**LIGNE BHNS ENTRE LA STATION DE METRO BOUGAINVILLE
ET LE VALLON DES TUVES A SAINT ANTOINE
MARSEILLE 15^{ème} et 16^{ème} ARRONDISSEMENTS**

ANNEXE A LA DECLARATION DE PROJET

***SYNTHESE ET ANALYSE DES DISPOSITIONS PRISES EN REPONSE AUX RESERVES
ET RECOMMANDATIONS DU COMMISSAIRE ENQUETEUR***

ZA des Abattoirs / Interfaces rue de Lyon : sorties PL en situation existante (source : EGIS France).

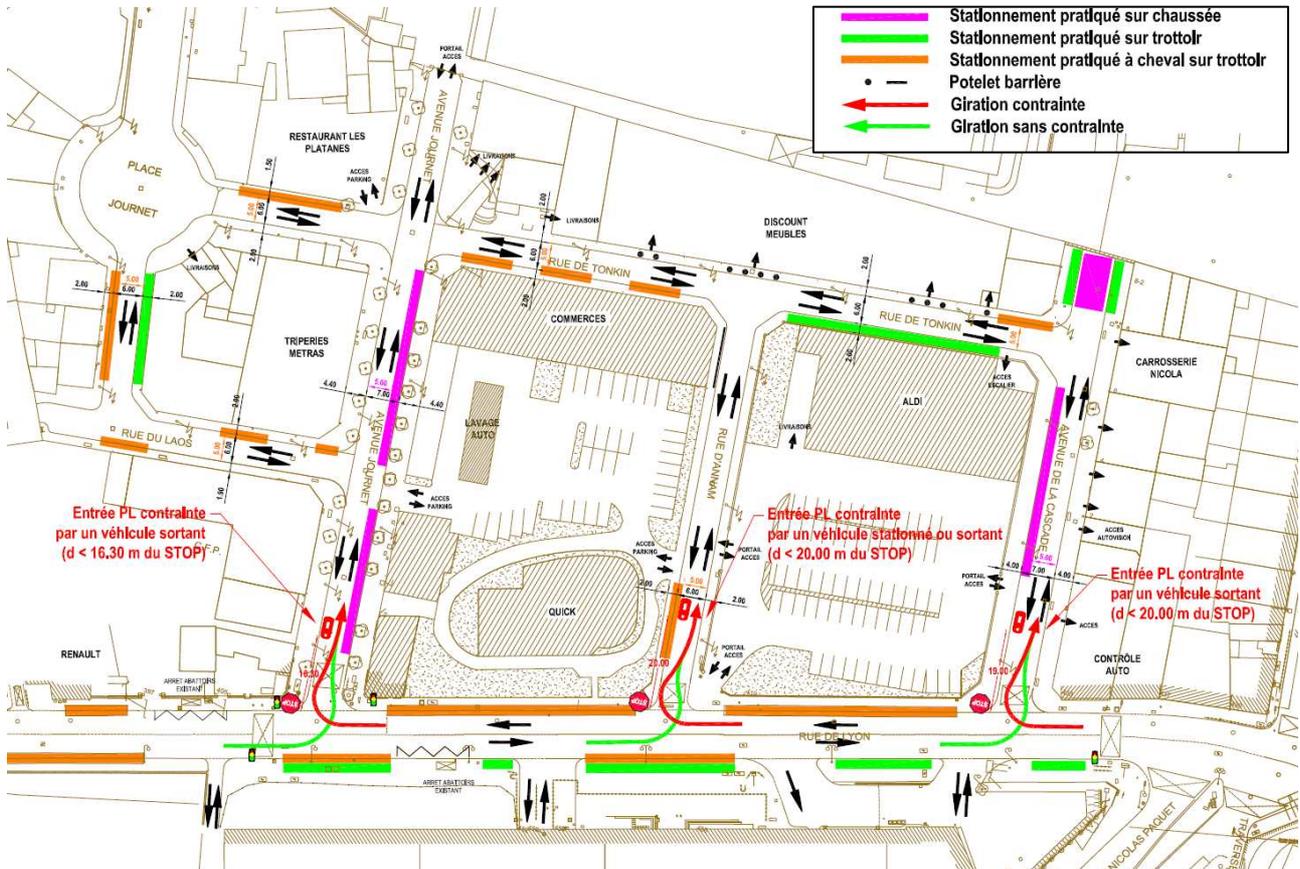
« Le commissaire enquêteur considère qu'il n'y a pas lieu, dans le cadre de l'opération soumise à enquête, de modifier les sens de circulation dans ce secteur.

Toutefois, il est évident que l'aménagement des 3 accès (Journet-Annam-Cascade) sur la Rue de Lyon, absolument indispensable à la régulation du trafic de la Rue de Lyon itinéraire du BHNS, doit faire partie intégrante de cette opération, y compris l'approche de ces carrefours depuis la zone d'activités ainsi que le demande M. METRAS ».

Un diagnostic des difficultés de circulation a été réalisé en phase d'études préliminaires par le maître d'œuvre. Outre les congestions liées aux carrefours saturés ou au stationnement en double file, le bureau d'étude a identifié un dysfonctionnement au niveau des accès aux rues Journet, Annam et Cascade. En effet, ces trois rues desservent la zone dite « des abattoirs » dans laquelle sont regroupées plusieurs entreprises.

Actuellement, l'accès des poids lourds à ces trois rues se fait dans les deux sens (entrant et sortant de la zone). Toutefois, les rayons de girations de ces véhicules ont une emprise qui dépasse l'axe de la chaussée. Par conséquent, les poids lourds sortant de la zone bloquent les deux files de circulation de la rue de Lyon (cf. schéma ci-dessous).

ZA des Abattoirs / Interfaces rue de Lyon : sorties PL sur proposition MPM voirie 2007, en l'absence de projet BHNS (source : EGIS France).

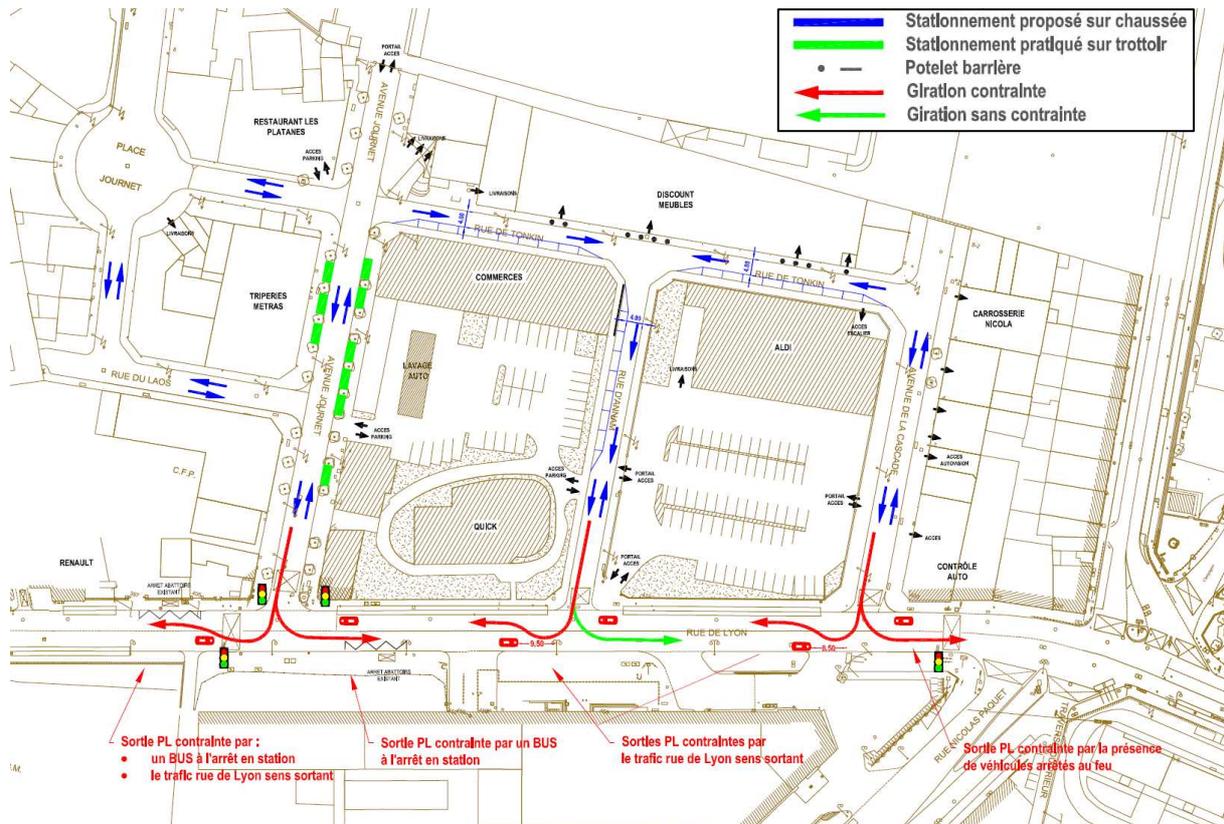
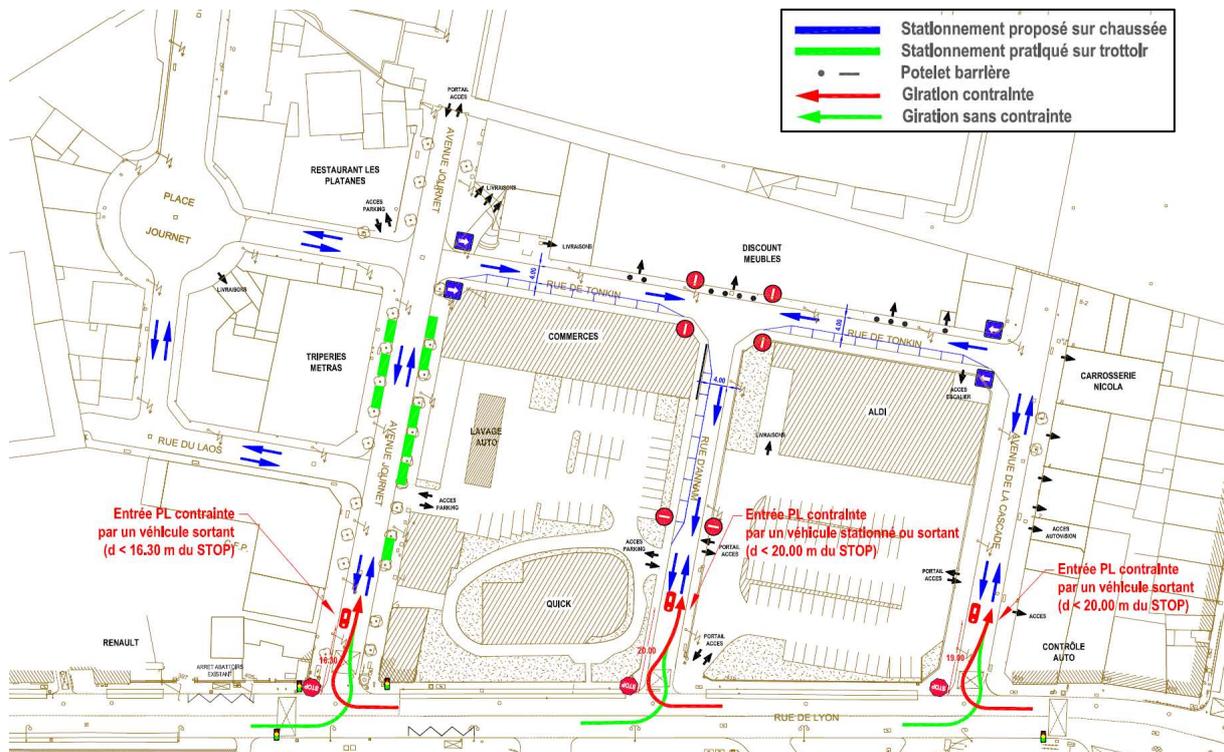
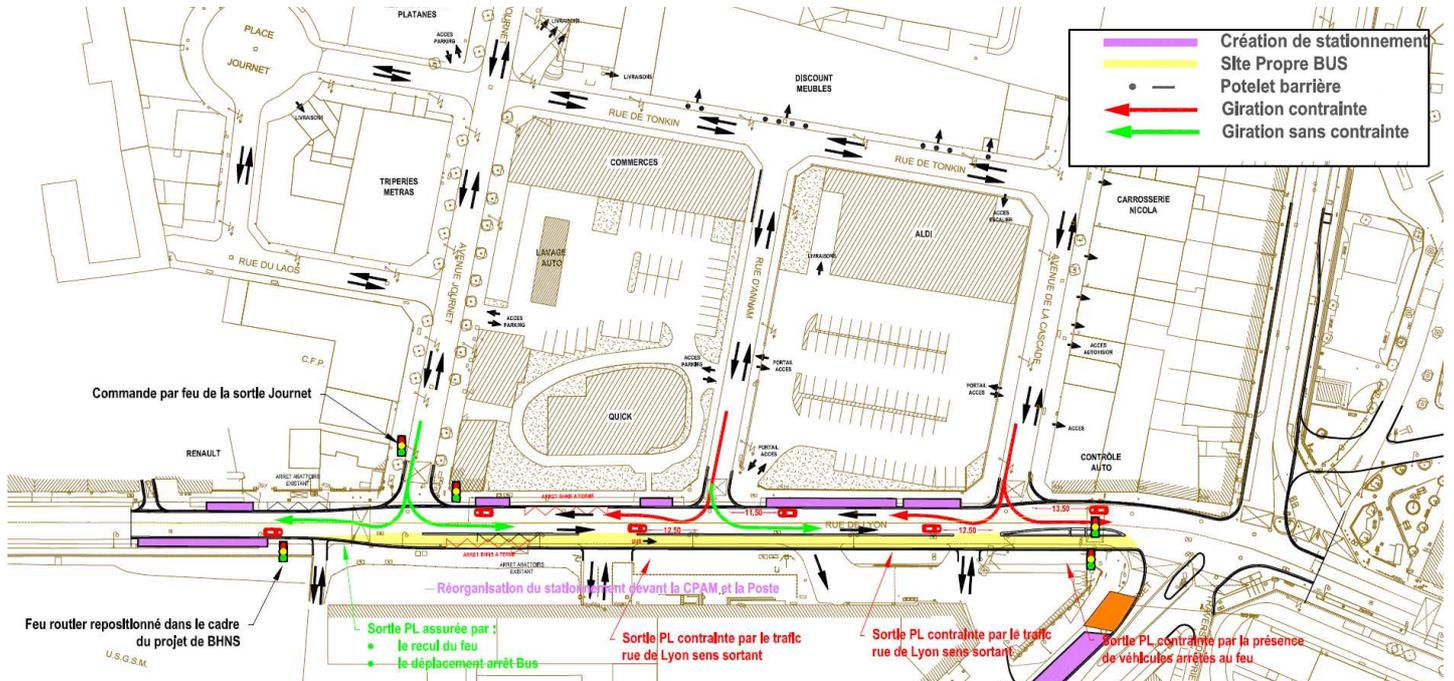
Dans un premier temps, l'analyse de la proposition de la direction de la circulation de MPM de 2007 a été étudiée. Elle consistait en :

L'analyse de cette étude a montré qu'il n'y avait pas d'amélioration de la circulation, ni pour les poids lourds voulant entrer ou sortir de la zone, ni sur la rue de Lyon comme le montre les schémas ci-dessous.

ZA des Abattoirs / Interfaces rue de Lyon : sorties PL en situation existante + projet de BHNS (pas de modification de la circulation interne de la ZA) - (source : EGIS France).

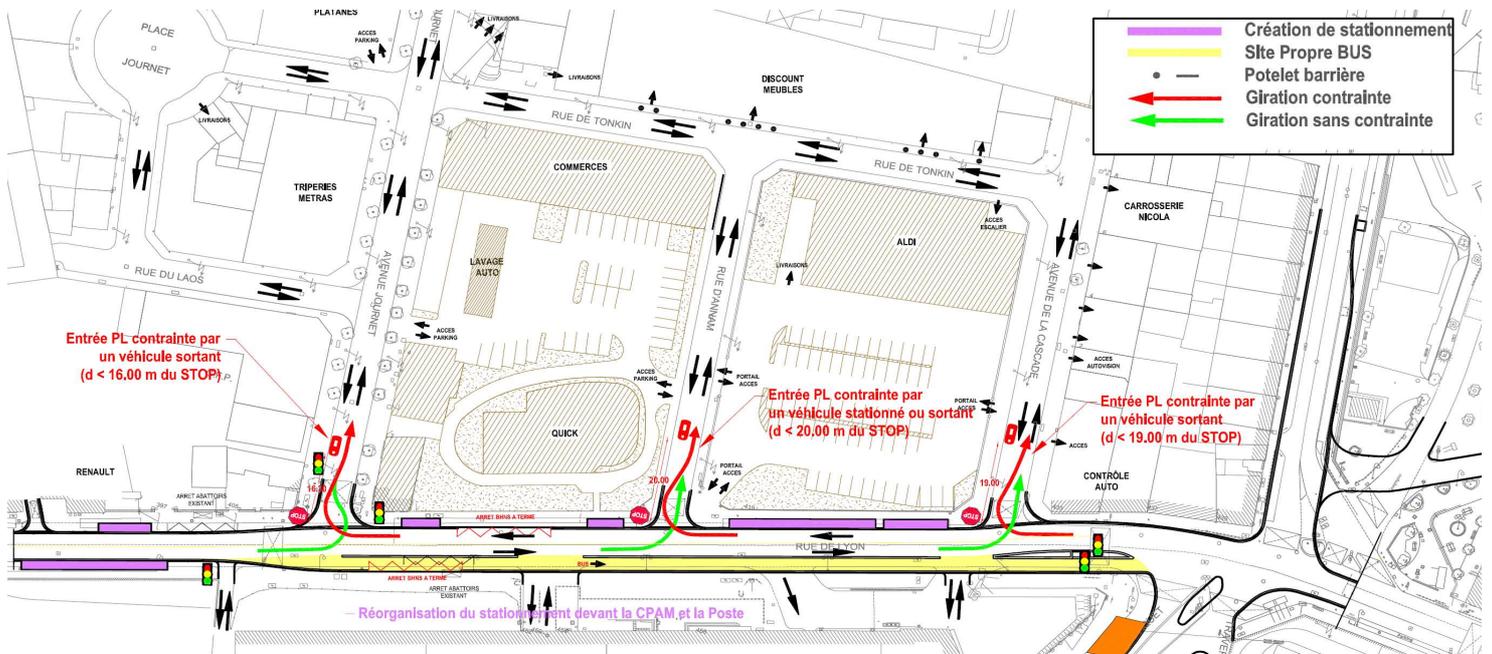
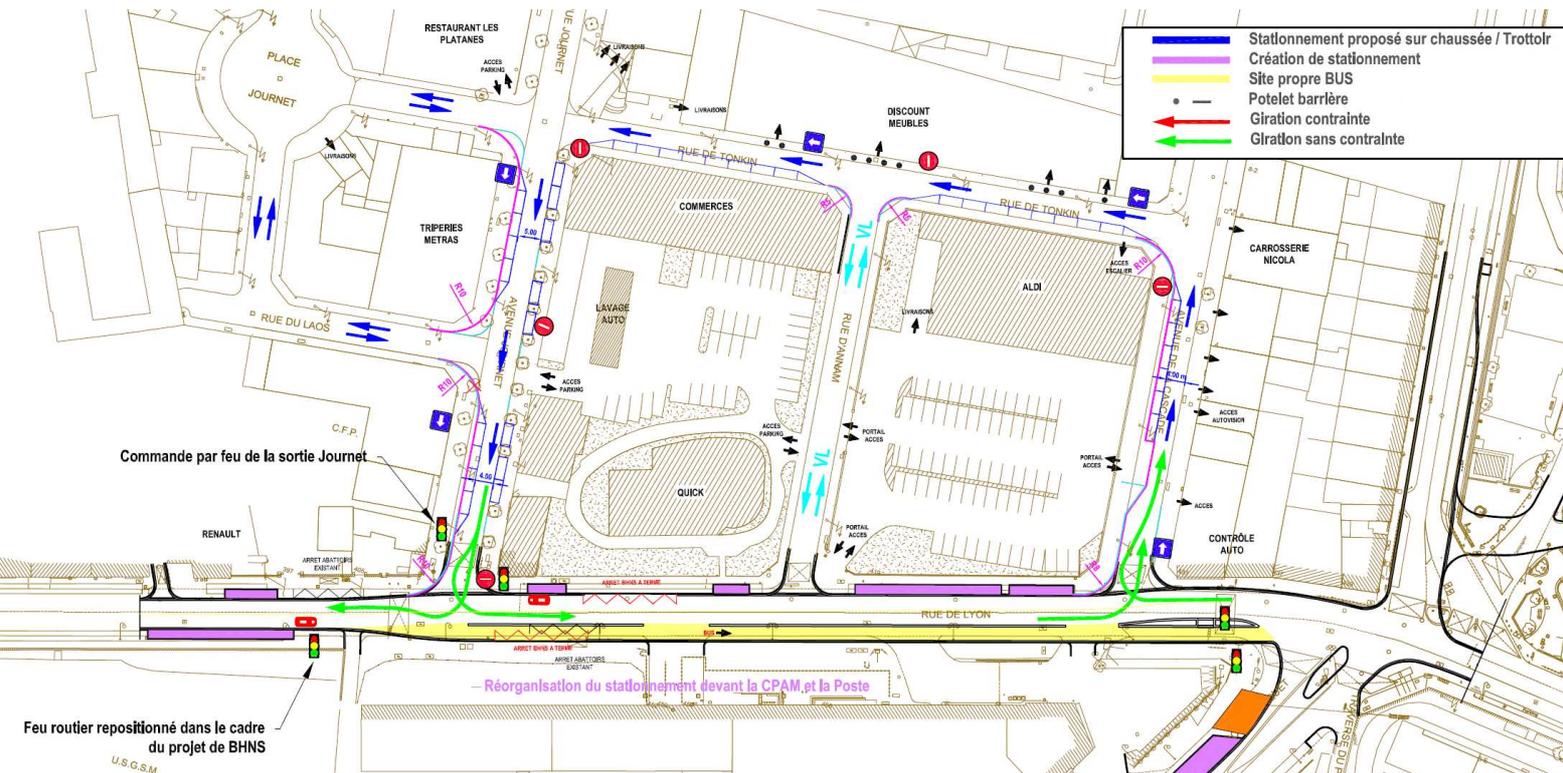
Dans un deuxième temps, le maître d'œuvre a analysé la trame circulatoire existante avec la mise en place du BHNS : les dysfonctionnements restent identiques à ceux actuellement existants. En effet, l'emplacement de l'axe de la voie n'est pas modifié, les mêmes rayons de girations sont conservés. Par conséquent, la mise en place d'un couloir de bus en face de la zone des abattoirs n'est pas de nature à aggraver la situation existante.

Néanmoins, cette situation n'améliore pas la circulation sur la rue de Lyon ; la giration des poids lourds aura comme conséquence le blocage du carrefour rue de Lyon – Ledru Rollin et ralentira, de fait, le BHNS.

Cette solution dégradera la vitesse commerciale et la régularité du BHNS. Par conséquent, elle ne peut être mise en œuvre.

ZA des Abattoirs / Interfaces rue de Lyon : solution proposée – projet BHNS + ZA des Abattoirs
(source : EGIS France).

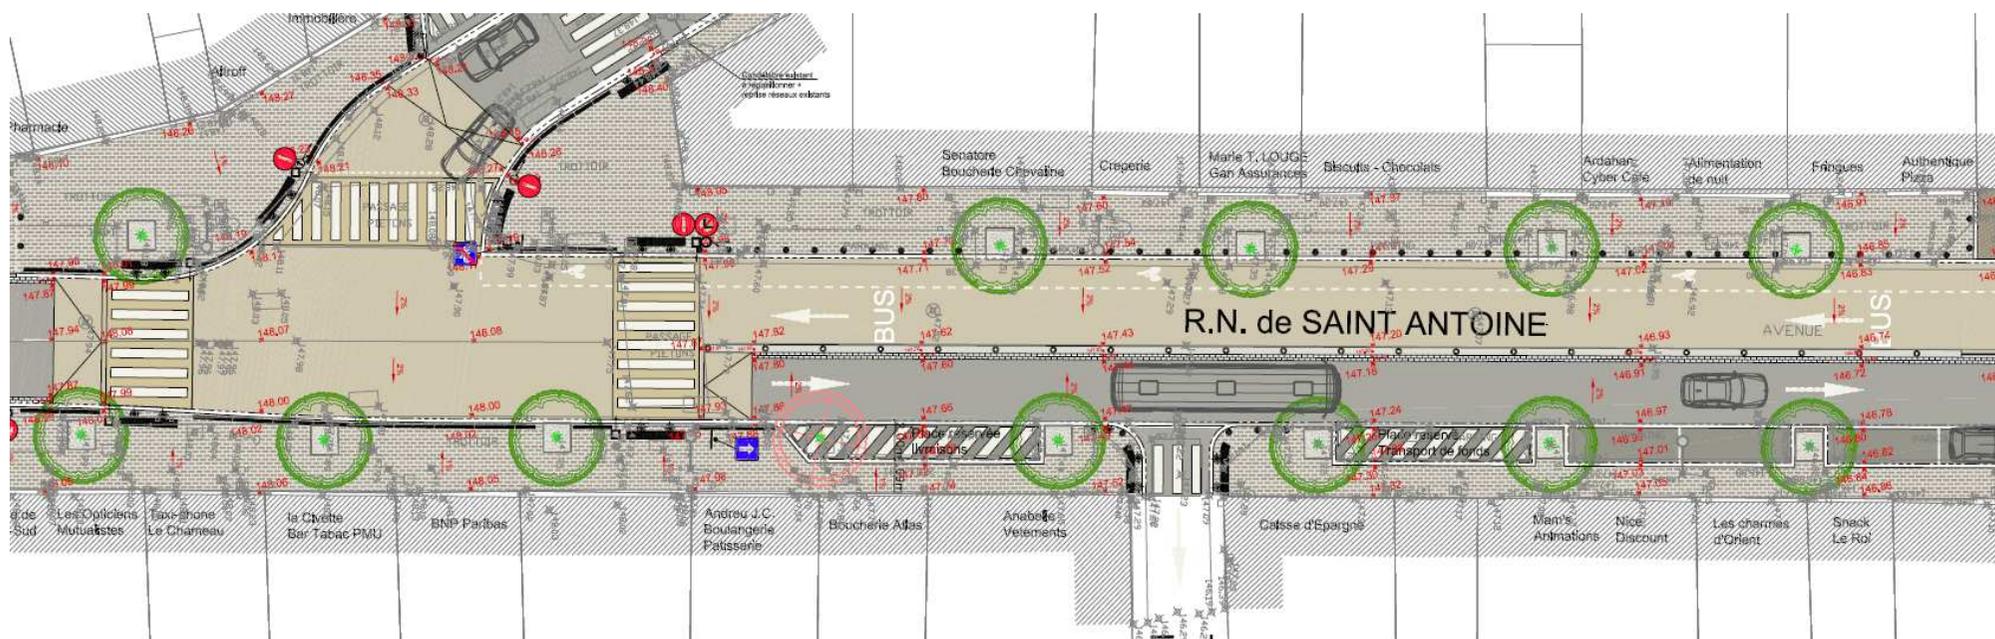
Pour cette raison, le maître d'ouvrage ne souhaite pas suivre la recommandation du commissaire enquêteur et maintient la solution de sens unique dans la zone des abattoirs comme indiqué dans les schémas ci-dessous.

- la mise en sens unique entrant de l'avenue de la Cascade ;
- la mise en sens unique sortant de l'avenue Journet ;
- le maintien en double sens de la rue d'Annam avec un accès PL uniquement pour la desserte du supermarché Aldi ;
- la commande par feu de la sortie de l'avenue Journet ; le feu étant suffisamment éloigné du carrefour pour permettre la giration des PL ;
- le recul du feu routier sur la rue de Lyon (sens sud – nord) pour permettre la giration des PL sortant de la rue Journet ;
- la matérialisation de places de stationnement sur les rues Journet, Cascade et Tonkin y compris place de livraisons pour PL ;

- l'élargissement du trottoir sur l'avenue Journet de façon à créer une liaison piétonne entre la rue de Lyon et le quartier des abattoirs ;
- déplacement des arrêts de bus : en amont de l'avenue Journet, pour le sens descendant et dans le site propre, pour le sens montant.
